Prot NP_SIC2_DC_2023_6
Milano, 21/09/2023

Oggetto: Progetto per la costruzione ed esercizio di un parco eolico per la produzione di energia elettrica, denominato "CELISO-PESCES", sito nei Comuni di Salemi (TP) e Marsala (TP), avente potenza nominale di 39,6 MW affiancato da un sistema di storage avente potenza nominale di 13,4 MW, per una potenza richiesta in immissione di 53 MW alla tensione rete di 36 kV, comprensivo delle opere di rete per la connessione ricadenti nei Comuni di Salemi (TP) e Marsala (TP) – Riscontro osservazioni ricevute da Engie Rinnovabili SpA

Figura1 – Rispetto distanze minime della WTG4 rispetto la SAL 27

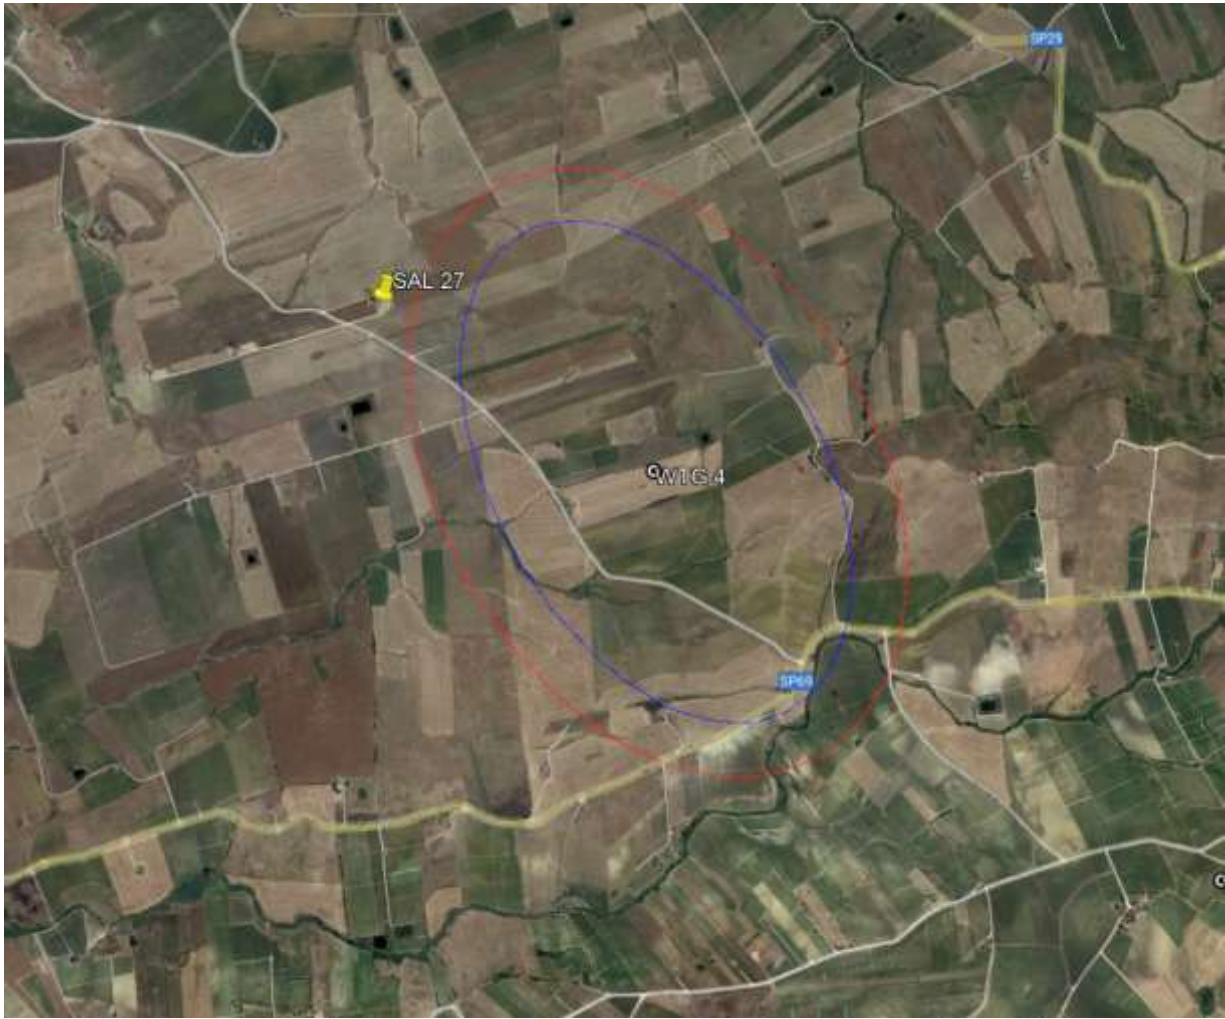
Interferenza 1: WTG_04_NP_SICILIA2 e la SAL 27 dell’impianto eolico in esercizio di Engie

Riscontro 1: Nella figura 1 è rappresentata la distanza della WTG4 (NP Sicilia 2) rispetto la turbina SAL 27 (parco Engie esistente) di cui la stessa società ricorrente ha chiesto la rimozione con il progetto presentato al MASE (ID_VIP/ID_MATTM 9847). Dalla figura1 si evince che la SAL 27 è fuori sia dall’ellisse blu (5D/3D) che dall’ellisse rossa (6D/4D), per cui si ritiene che non vi sia alcuna interferenza prodotta dalla WTG4 sulla SAL 27.

Figura2 - Rispetto distanze minime della WTG6 rispetto le R-SAL 09, SAL 20, SAL 21, R- SAL 22, e R-SAL 16

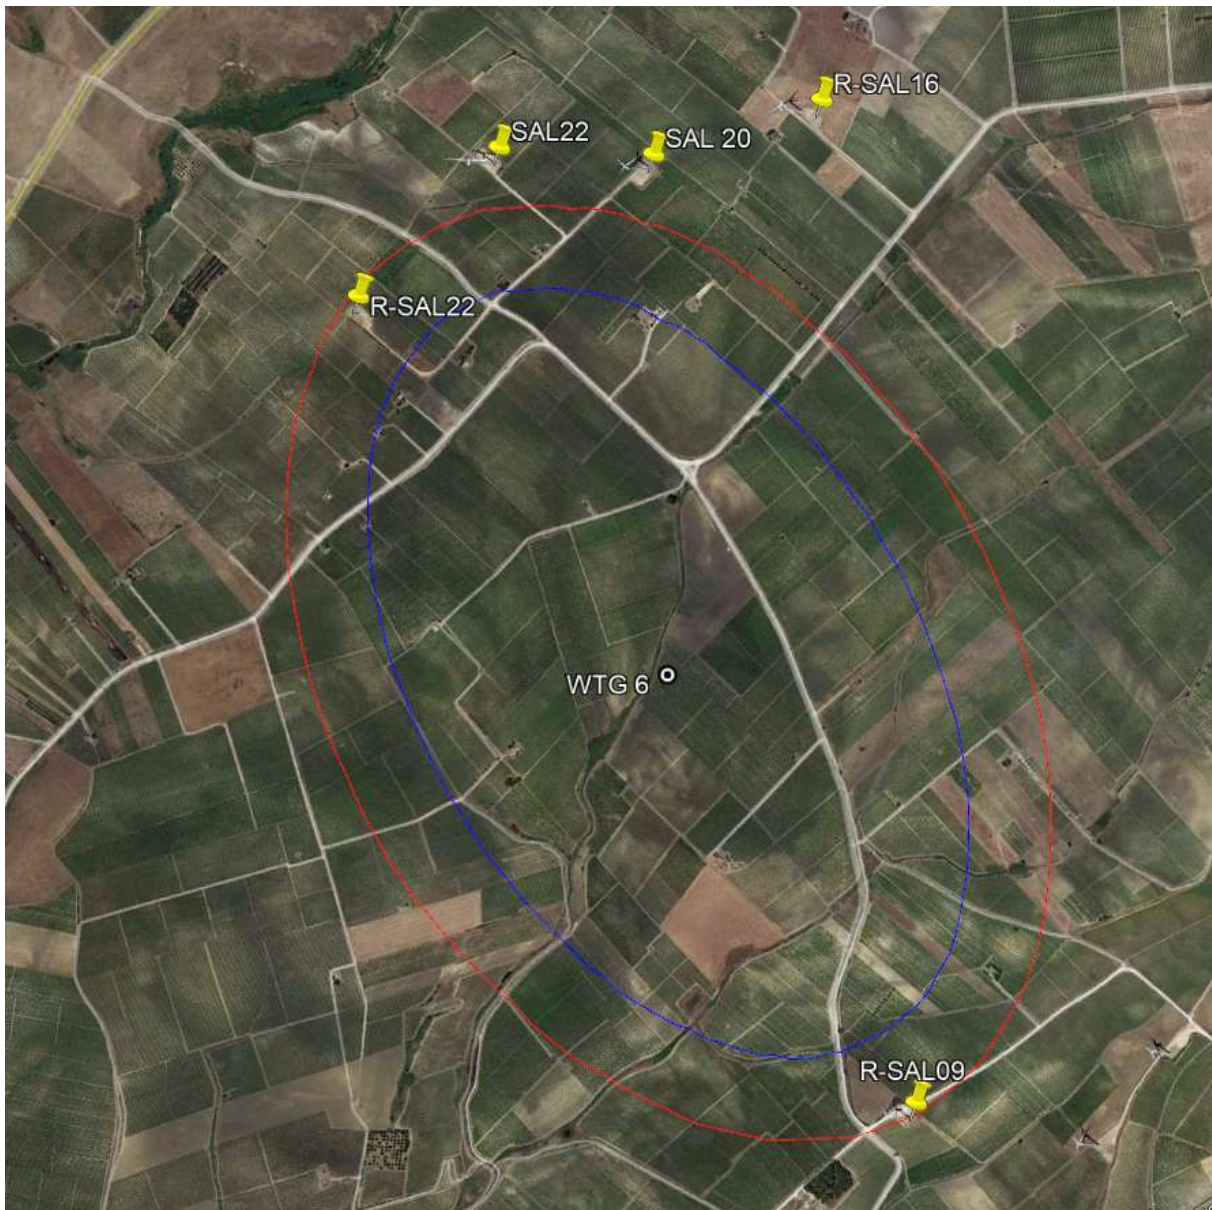
Interferenza 2: “WTG_06_NP_SICILIA 2 e le SAL 09, SAL 20, SAL 21, SAL 22, e SAL 16 dell’impianto eolico in esercizio di Engie”;

Interferenza 3: “WTG_06_NP_SICILIA 2 e le R SAL 09, R SAL 22 e R SAL 16 relative al progetto di Integrale Ricostruzione di Engie”

Riscontro 2/3: Nella figura 2 è rappresentata la distanza della WTG6 (NP Sicilia 2) rispetto le turbine SAL 09, SAL 20, SAL 21, SAL 22, e SAL 16 del parco Engie esistente. Con il nuovo progetto presentato al MASE (ID_VIP/ID_MATTM 9847), Engie ha chiesto la rimozione delle turbine SAL 20 e SAL 21, mantenendo le altre rinominandole R SAL 09, R SAL 22 e R SAL 16. Dalla figura2 si evince che delle turbine indicate da Engie nelle proprie osservazioni solo la R SAL 22, interferisce minimamente con la WTG 6 posta ad una distanza di circa 965 m. La R SAL 09 è fuori dall’ellisse blu (5D/3D), mentre risulta al limite dell’ellisse rossa (D6/D4).

Per quanto sopra detto si ritiene che le interferenze prodotte dalla WTG6 sulle turbine SAL 09, SAL 20, SAL 21, SAL 22, e SAL 16, dell’impianto esistente, e quindi anche sulle turbine R SAL 09, R

SAL 22 e R SAL 16, del progetto di ricostruzione presentato in fase autorizzativa, sono da ritenersi nulle o comunque trascurabili.

Figura3 – Rispetto distanze minime della WTG5 rispetto la R-SAL 12

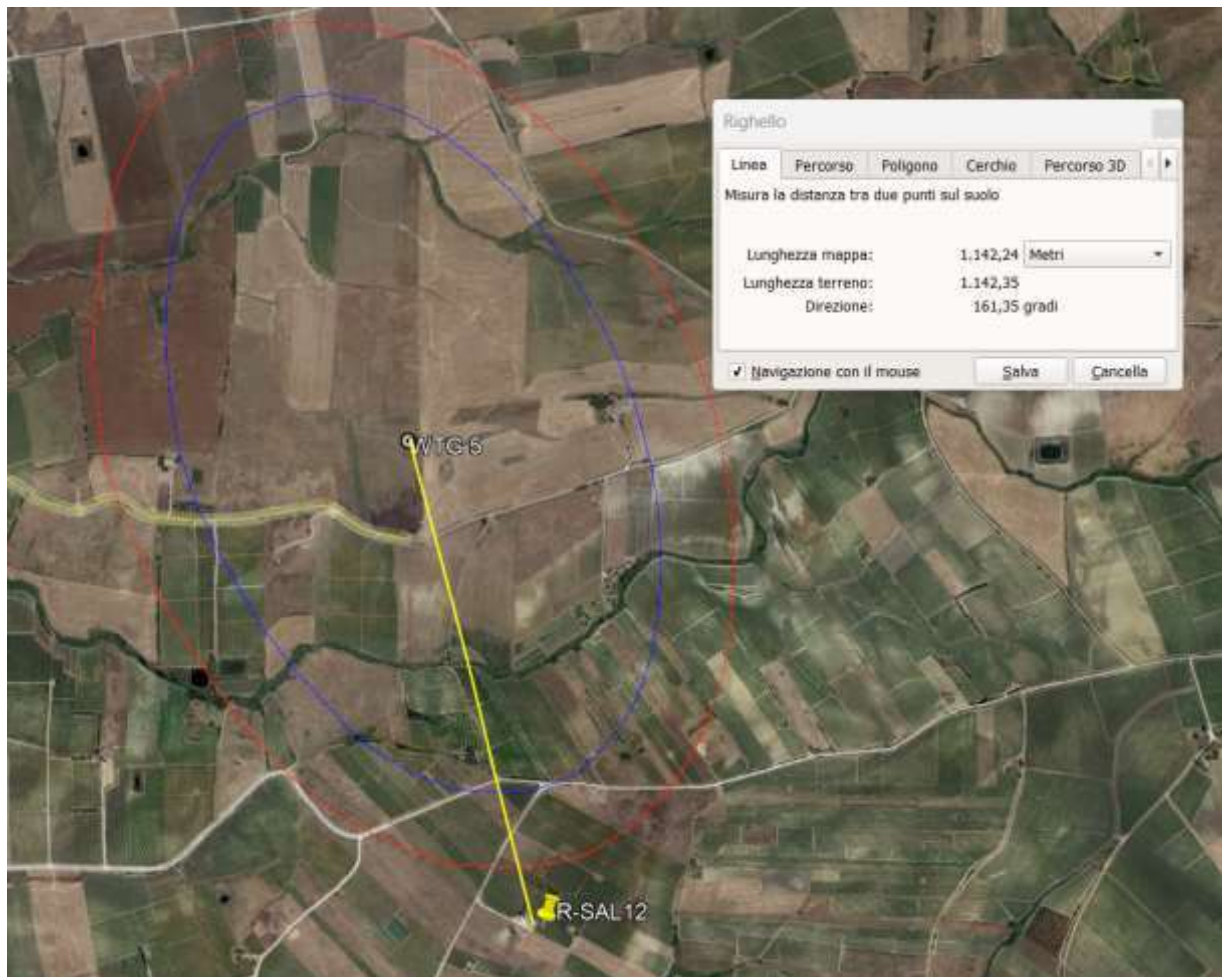
Interferenza 4: WTG_05_NP_SICILIA 2 e la SAL 12 dell'impianto eolico in esercizio di Engie;

Interferenza 5: WTG_05_NP_SICILIA 2 e la R SAL 12 relativa al progetto di Integrale Ricostruzione di Engie.

Riscontro 4/5: nella figura3 è rappresentata la distanza della WTG5 (NP Sicilia 2) rispetto la turbina SAL 12, del parco Engie esistente. Con il nuovo progetto di ricostruzione presentato al MASE (ID_VIP/ID_MATTM 9847), Engie ha mantenuto la suddetta turbina rinominandola R SAL 12. Dalla

figura3 si evince che, non solo la R SAL 12 è fuori sia dall'ellisse blu (5D/3D) che dall'ellisse rossa (D6/D4), ma è anche posta ad una distanza di oltre 1140 m dalla WTG5 di NP Sicilia 2, per cui si ritiene che non vi sia alcuna interferenza tra le due suddette macchine.
